形状変更のご案内

ZE 及び ZB12/32/65/150 型  
サーマルリレー

シリーズ	変更前	変更後
ZE-□型 サーマルリレー		
ZB12-□型 サーマルリレー		
ZB32-□型 サーマルリレー

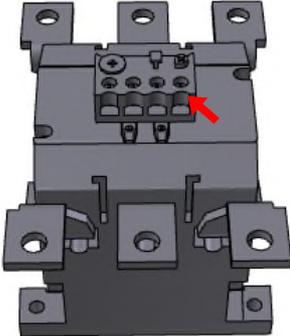
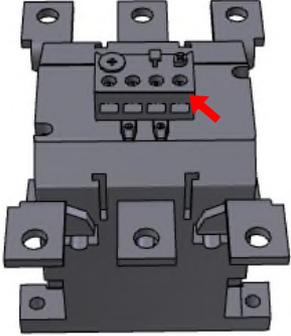
IEC/EN60947-1:2007/A2:2014（低圧開閉装置及び制御装置-第1部:通則）が2017年10月14日から有効となります。この規格中の『annex R』の内容が大きく改定されており、この新改定に対応する為にサーマルリレー製品の形状が変更となります。

シリーズ	変更前	変更後
ZB150-□型 サーマルリレー		
Z5-□型 サーマルリレー

2. 互換性  
従来品との互換性あり  
またコンタクタとのコンビネーションに関しても影響は一切なく互換性があります
